Miejski Zakład Usług Komunalnych w Sosnowcu

DZA/2871 /2020

Dotyczy	Przetargu nieograniczonego	Poniżej kwoty określonej w rozporządzeniu wydanym na podstawie art. 11 ust. 8 uPzp dla robót budowlanych
zamawiający	Miejski Zakład Usług Komunalnych	41-214 Sosnowiec ul. Plonów 22i
Przedmiot zamówienia	Dostawa (sprzedaż wraz z transportem) elementów bezpieczeństwa ruchu drogowego	ZP127/2020

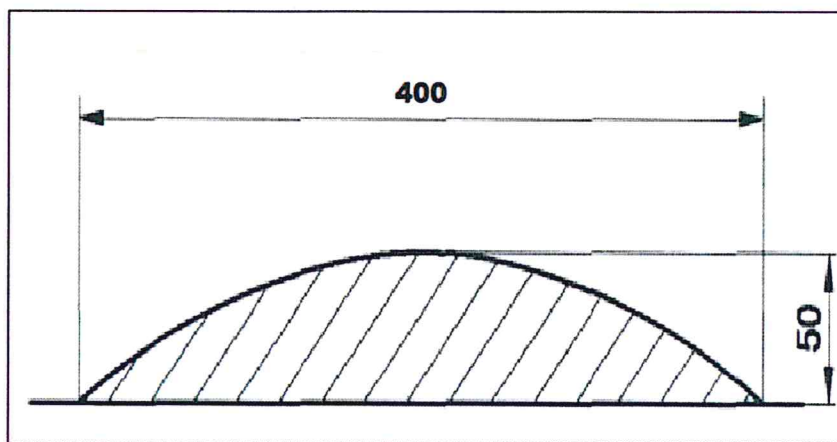
Do wyjaśnienia / zmiany:

1. Progi zwalniające wyspowe gumowe 4 elementowe ZMIANA NA: progi zwalniające wyspowe o wymiarach 1,8m x 2,0m
2. Eliminacja z treści specyfikacji istotnych warunków zamówienia wytycznych dotyczących użytego surowca w przypadku progów, azyli (gdyż Dziennik Ustaw nie mówi o surowcu) a jedynie o wymiarach.

Dodanie do zakresu wymiarów progów o długości 420 mm oraz o długości 400 mm gdyż takie także są na rynku dostępne i posiadają dokumentację dopuszczającą do obrotu.

I.2.3. W punkcie 2, określającym progi podrzutowe (wraz z kompletem elementów montażowych oraz zaślepkami) po rysunku poglądowym dodaje się treść *lub* i rysunek poglądowy:

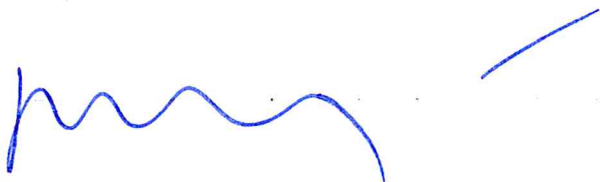
I.1. Dla części 1: **Dostawa urządzeń bezpieczeństwa ruchu drogowego**, w punkcie 10 stanowiącym opis azylu drogowego,

zamiast treści: *składający się z gotowych elementów prefabrykowanych wraz z kompletem zaślepek oraz kołków montażowych:*

- *materiał: tworzywo sztuczne, masa chemoutwardzalna, odblaski II gen.*
- *waga: 21-25 kg/el.*
- *wymiary: 500x500x100 mm*
- *kolor: barwa czerwona z białym obrzeżem,*

ustala się treść: *składający się z gotowych elementów prefabrykowanych wraz z kompletem zaślepek oraz kołków montażowych:*

- *odblaski II gen.*
- *waga: 21-25 kg/el.*
- *wymiary: 500x500x100 mm*
- *kolor: barwa czerwona z białym obrzeżem.*
